改善箇所説明図①

不具合の内容

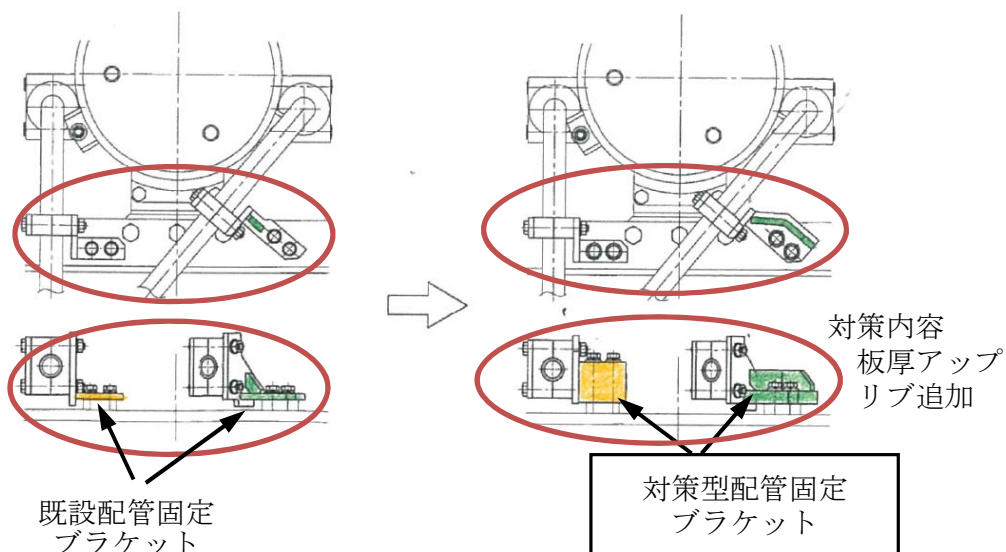
動力伝達装置の油圧配管（走行用）において、油圧配管を固定しているブラケットの形状が不適切なため、油圧脈動による応力の繰り返しを受けることで当該ブラケットに亀裂を生じ、当該亀裂部から異音がある場合がある。そのため、そのまま使用を続けると、走行用油圧配管が損傷して作動油が漏れるおそれがある。

全車両、配管を固定するブラケットを対策品に交換する。
